数字减影血管造影机（DSA）应用项目

环境影响报告表

**林州市中医院数字减影血管造影机（DSA）应用项目
环境影响报告表技术评审意见**

《林州市中医院数字减影血管造影机（DSA）应用项目环境影响报告表》技术审查意见修改说明

图 1-4 拟建 DSA 机房改造前布置图

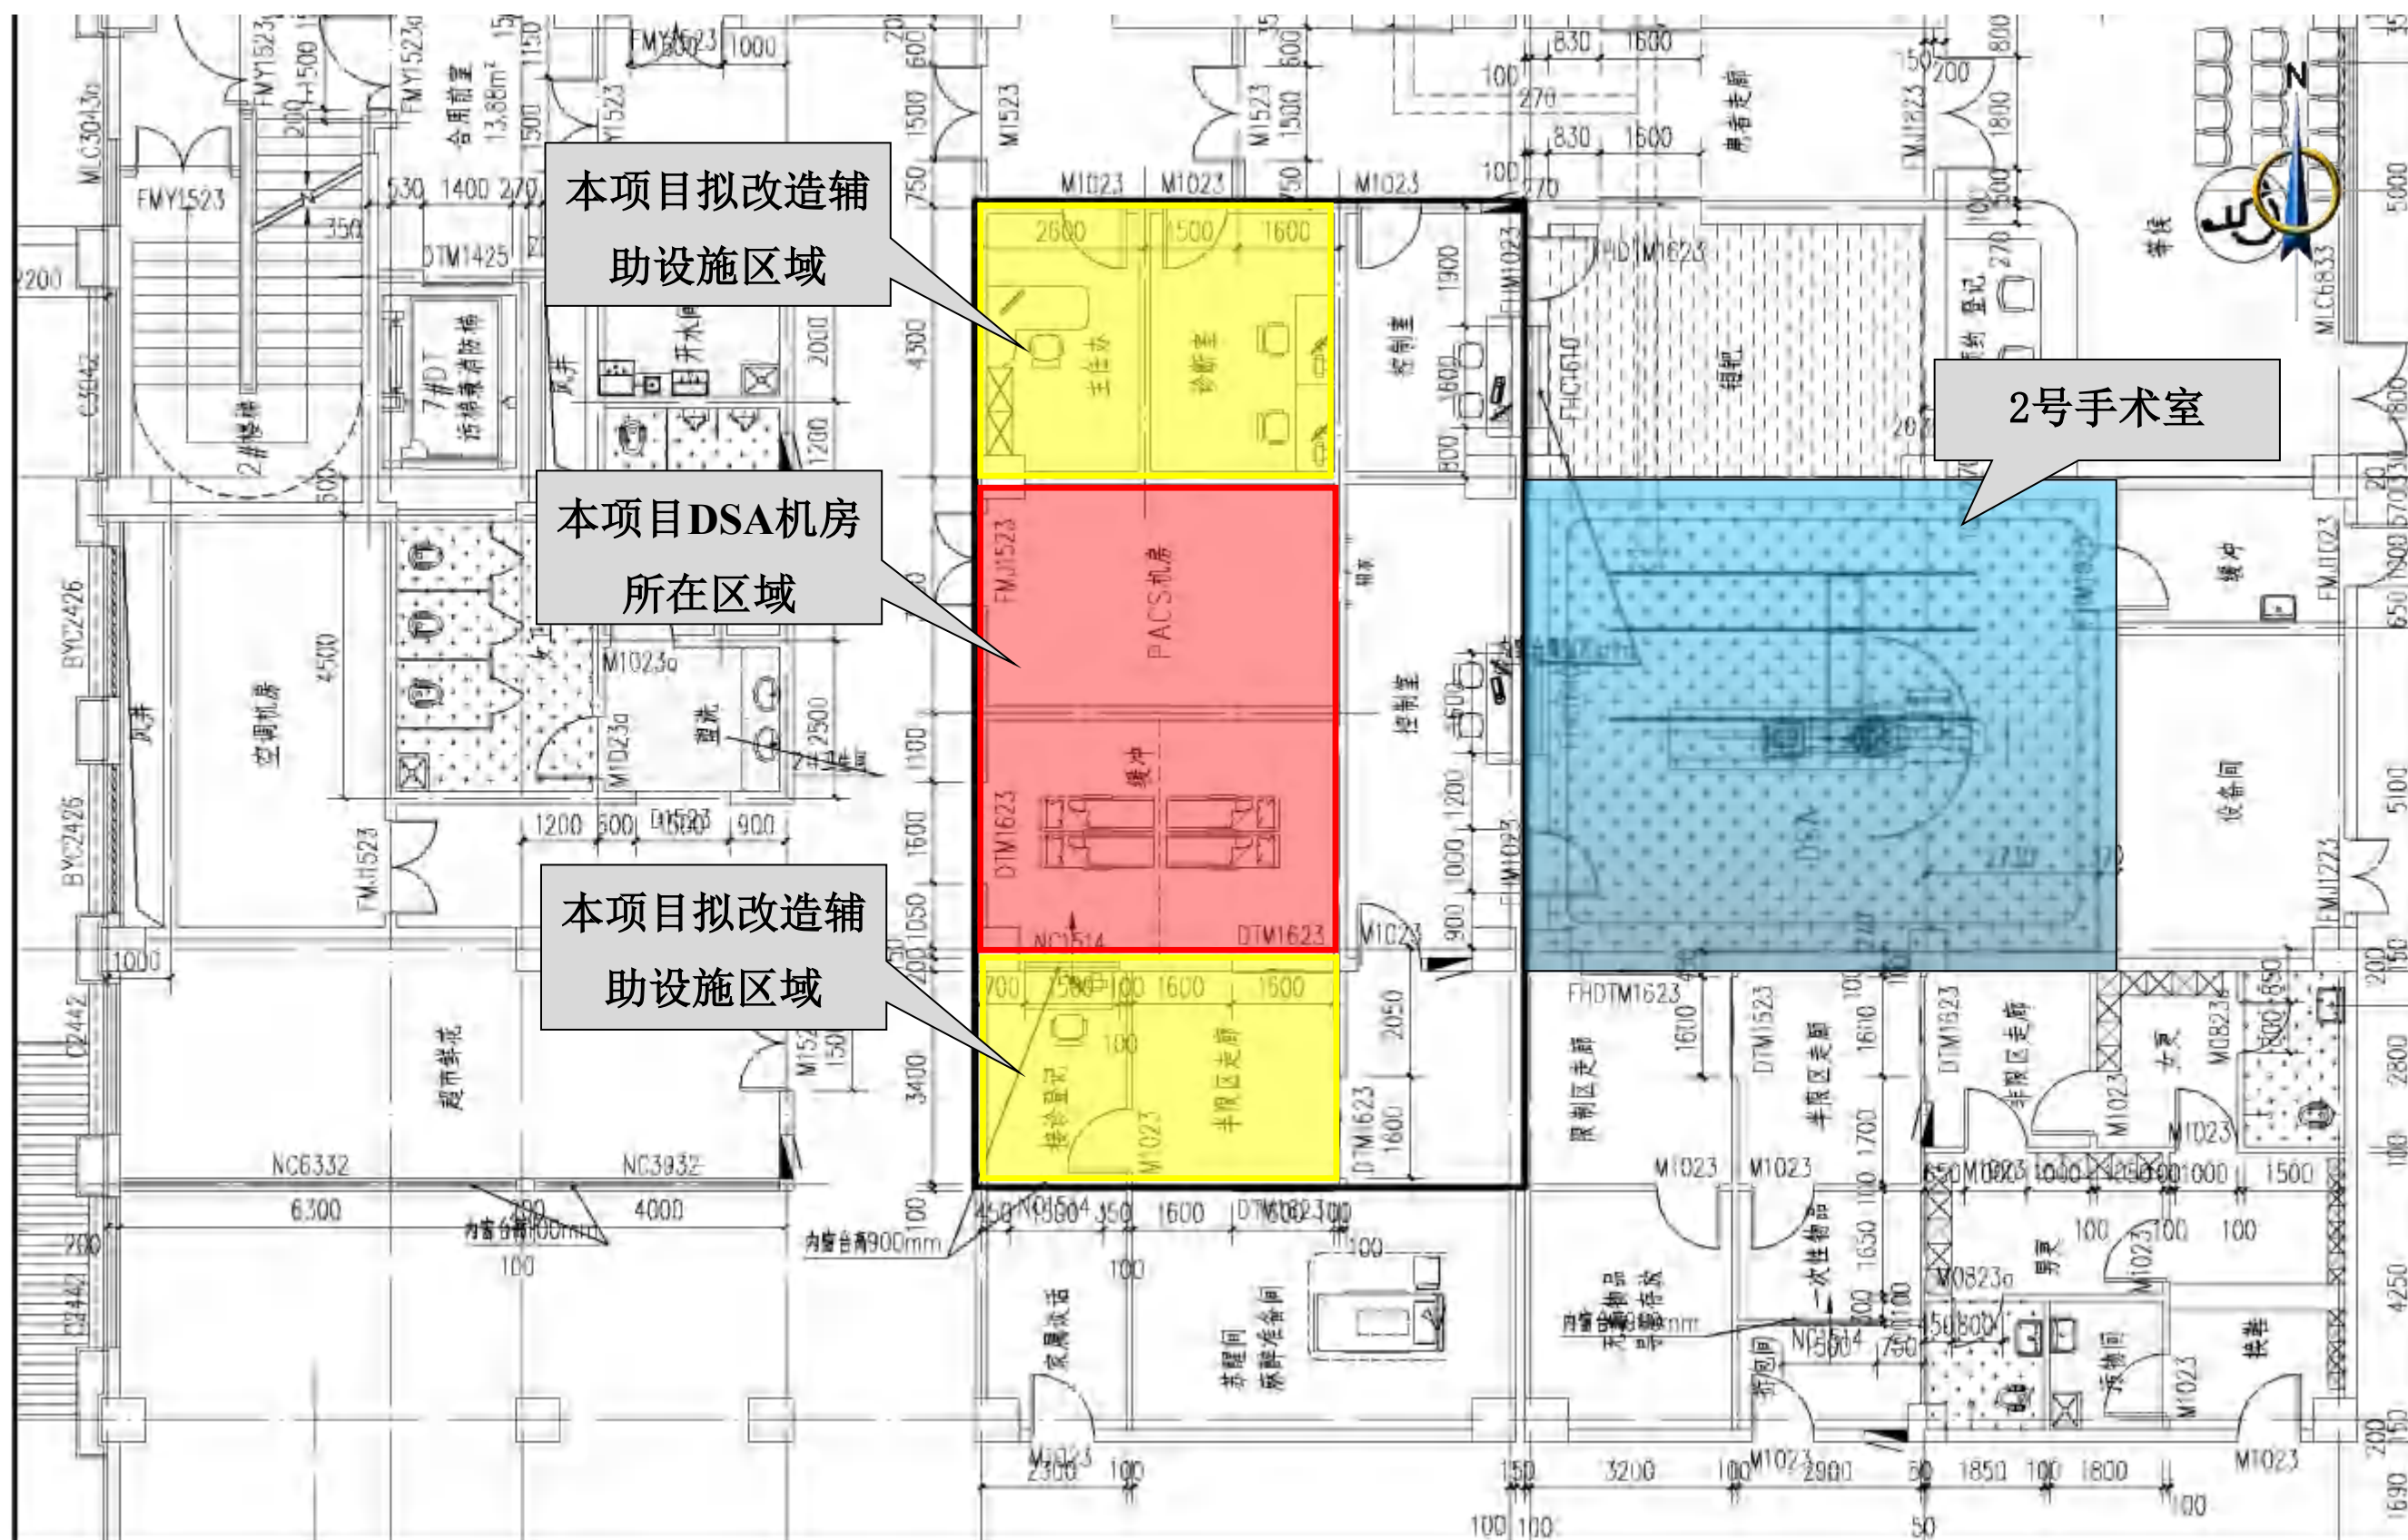
1、细化工程改造情况介绍，给出改造后 DSA 机房平面布置及 2 号机房与本项目位置关系图；

1. 补充报告表编制人员社保证明、编制单位和建设单位签字盖章。
2. 完善图 1-4、1-5 和 1-6，给出 2 号机房（报告 58 页有所描述）与本项目的位关系。
3. 核实表 10-4 中顶棚和地坪混凝土铅当量计算结果。
4. 完善图 11-2 中，给出 N 点和 M 点散射预测距离。
5. 核实 2 号机房摄影状态下在观察窗外 30 cm 处 J 点的剂量率，根据各机房的屏蔽墙铅当量，说明二者剂量率存在如此大差异（表 11-13）的原因。
6. 完善相关附图。

技术审查意见		修改说明
专家 组 意 见	1、细化工程改造情况介绍，给出改造后 DSA 机房平面布置及 2 号机房与本项目位置关系图；	已按照专家组意见补充了工程改造情况介绍和位置关系，修改了改造后图纸和位置关系图，详见 P2 和图 1-4 和图 1-5；
	2、本项目最近的 DSA 最大管电压为 150kV，建议以此管电压进行屏蔽防护核算；细化机房原有及改造后屏蔽防护可行性分析；	已按照专家组意见，按照 150kV 管电压核算铅防护铅当量并进行评价，详见 P47 表 10-4；
	3、列表及图示标明辐射剂量预测各关注点的位置和距离；核实辐射剂量预测结果；	已按照专家组意见列表分析了各预测点位的距离和方位，重新预测了剂量，详见 P54 图 11-1-11-4 和 P56 表 11-2 及 P59-70；
	4、细化环保投资，列出配备的辐射监测仪器种类和数量；	已按照专家组意见细化环保投资并补充了相关内容，详见 P79 表 12-3；
	5、完善辐射管理制度及事故工况分析；	已按照专家组意见完善了管理制度及事故工况的分析内容，详见 P41 和附件八；
	6、完善相关附图附件。	已按照专家意见完善相关附图附件。

图1-5 拟建DSA机房改造后布置图

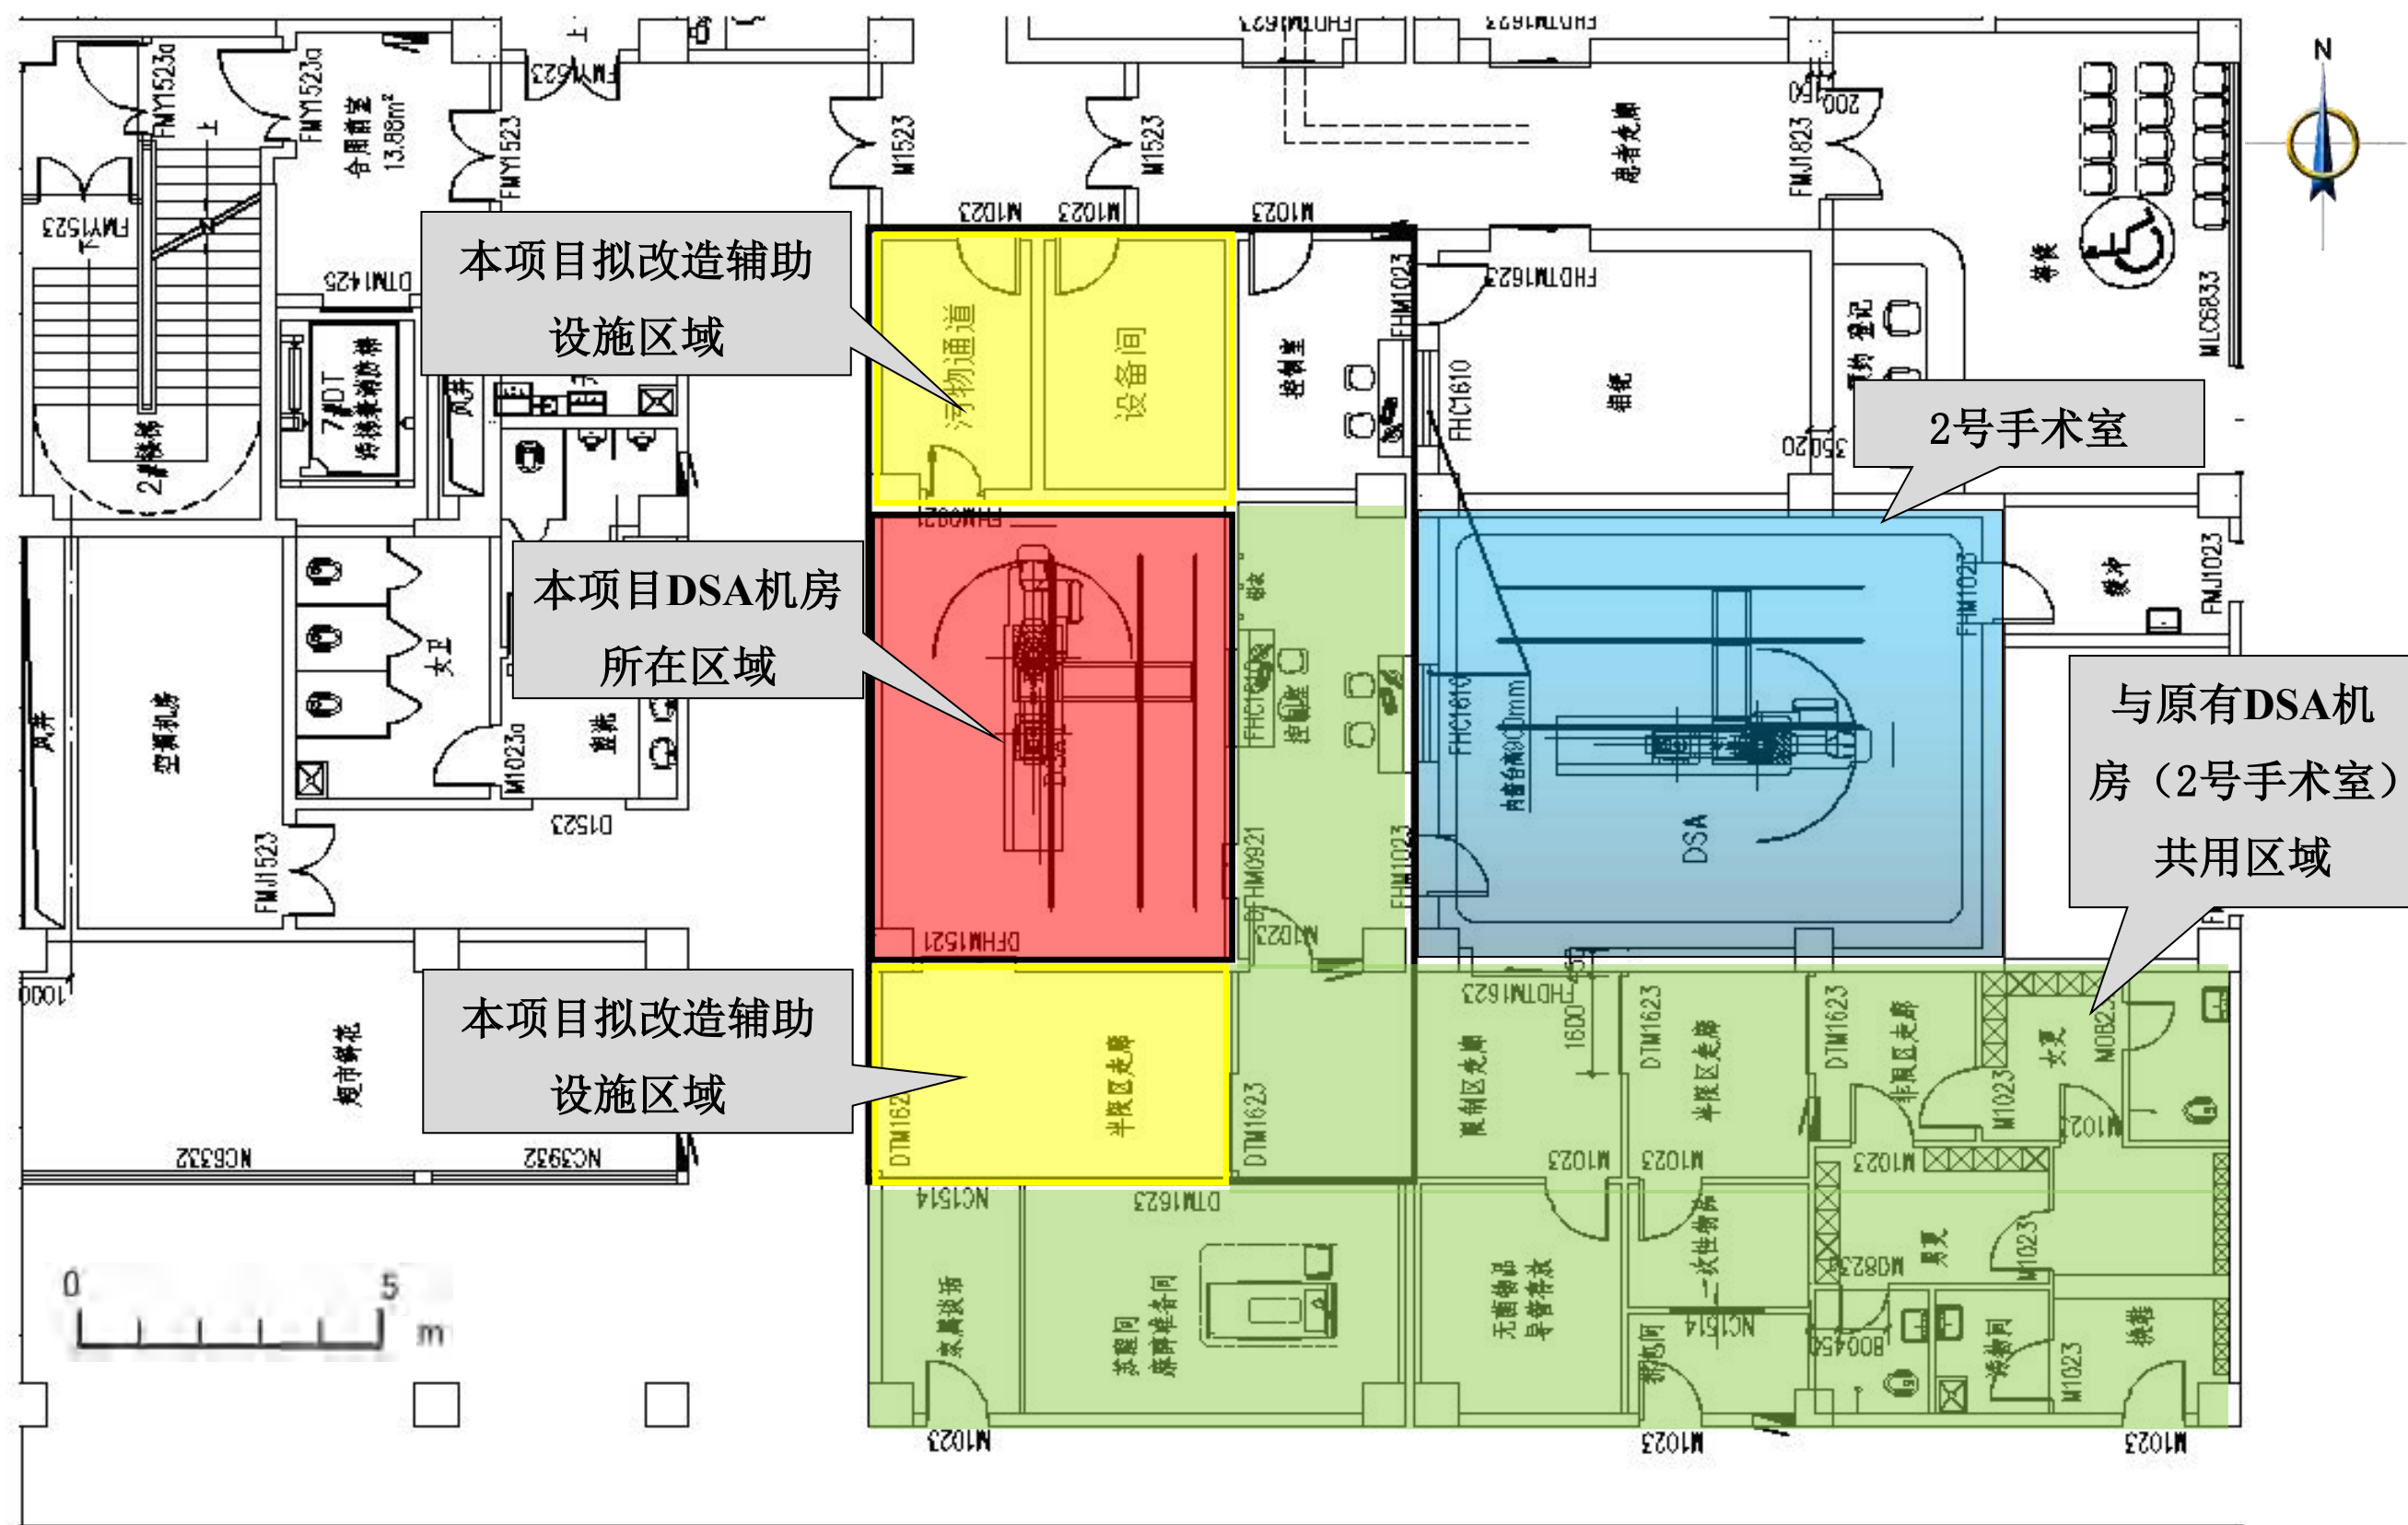
1、细化工程改造情况介绍，给出改造后 DSA 机房平面布置图；

图11-1 本项目机房周围预测点示意图（单位mm）

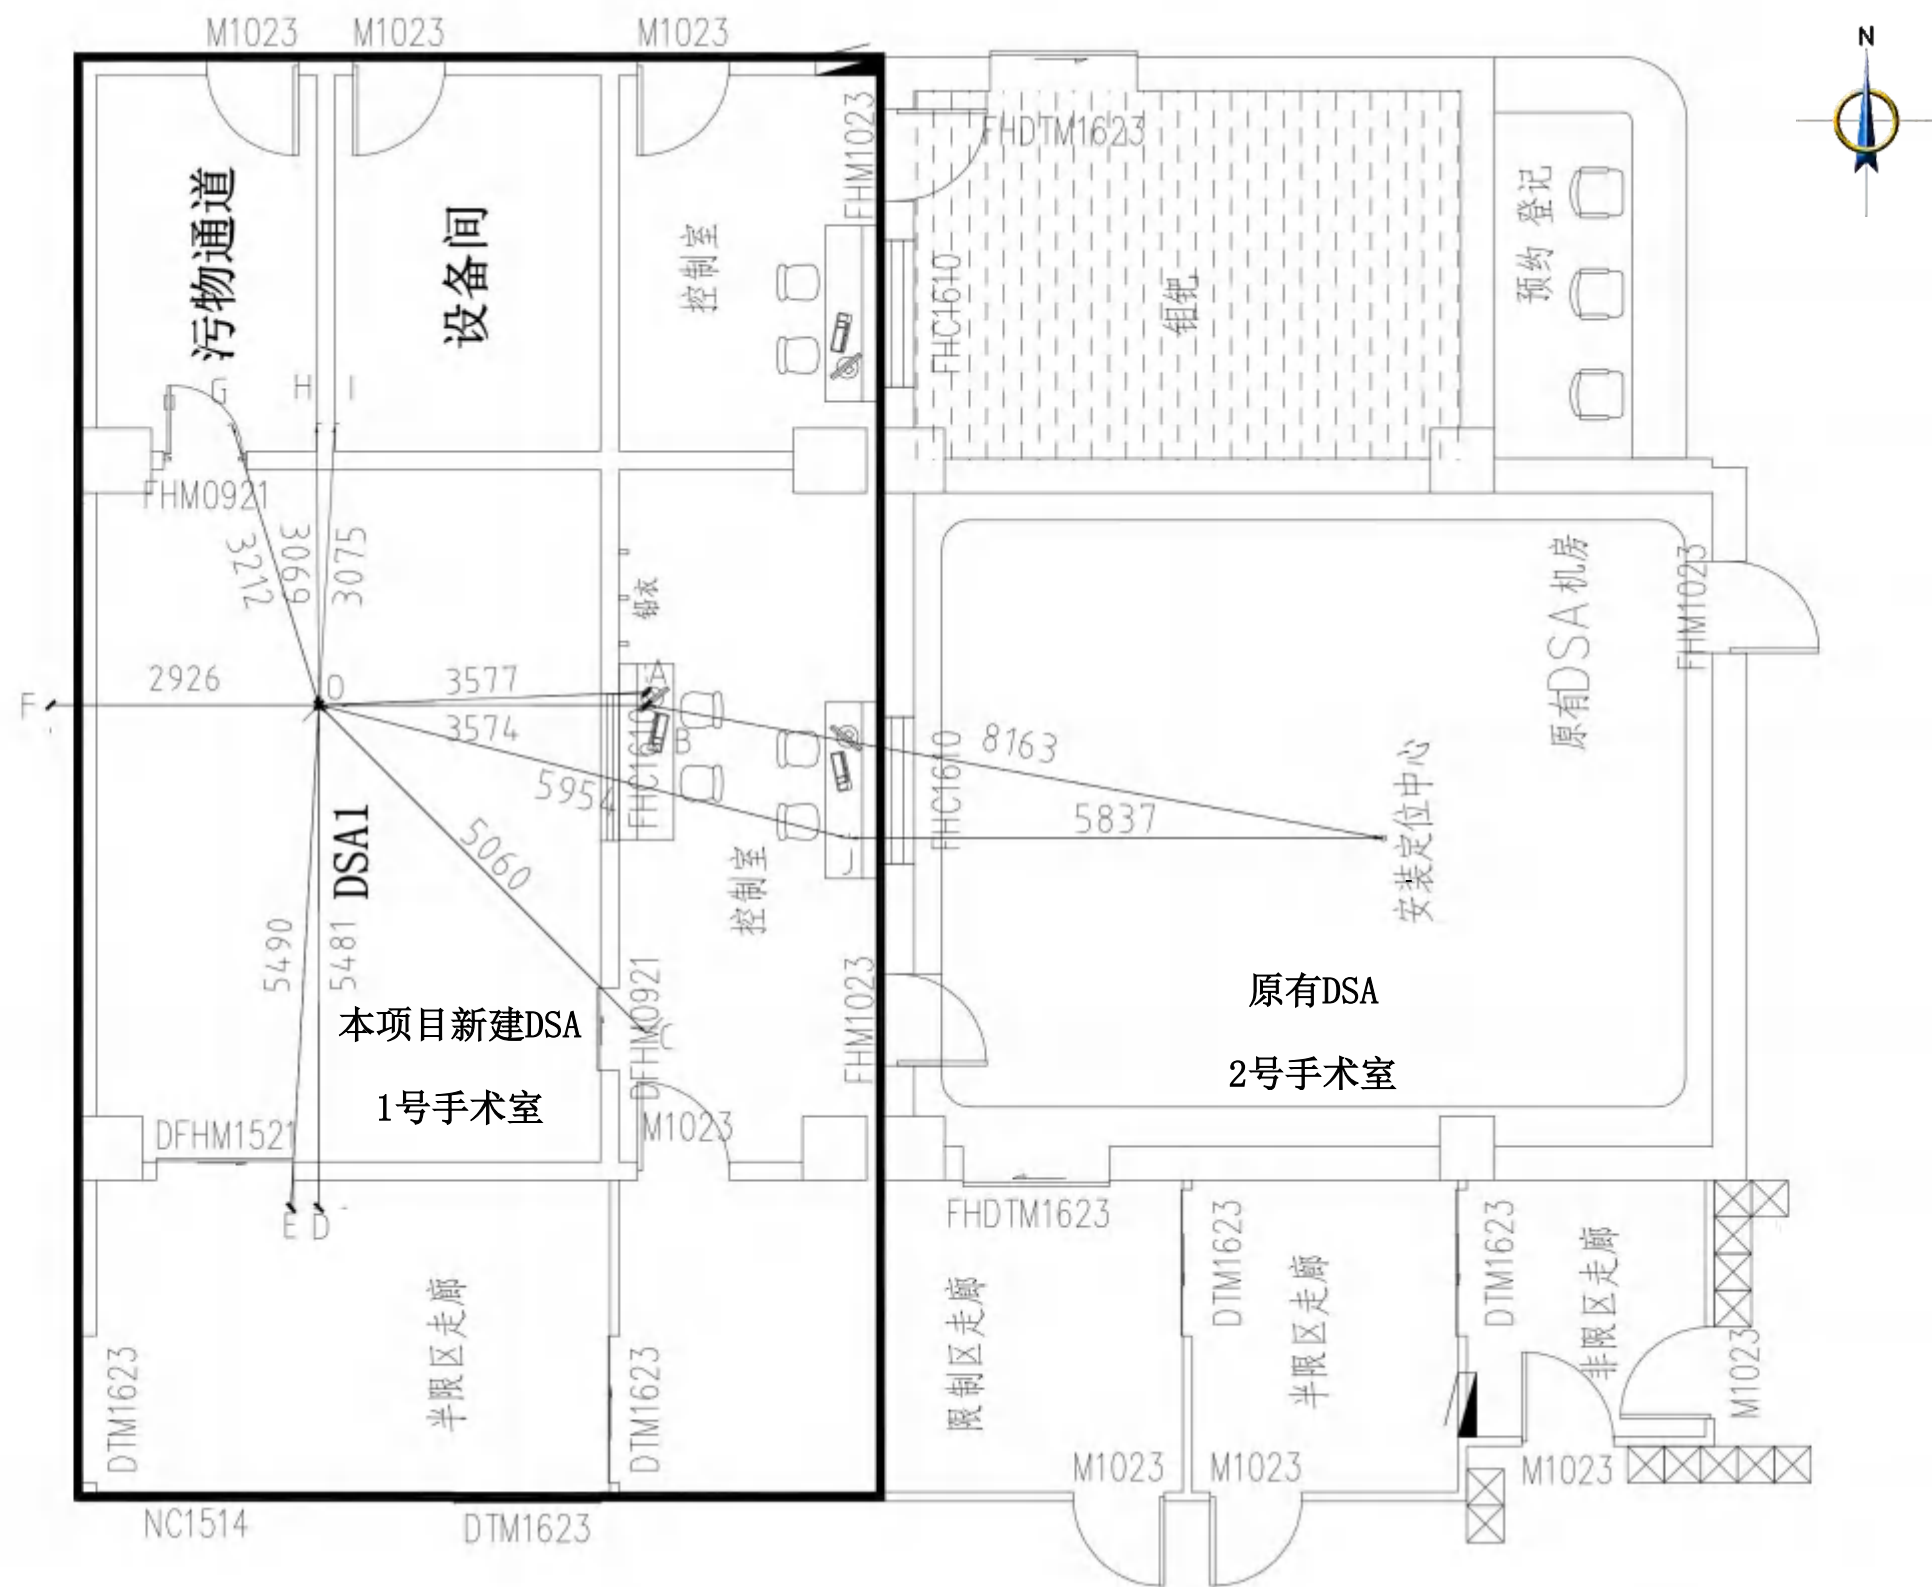
3、列表及图示标明辐射剂量预测各关注点的位置和距离；核实辐射剂量预测结果；

3、列表及图示标明辐射剂量预测各关注点的位置和距离；
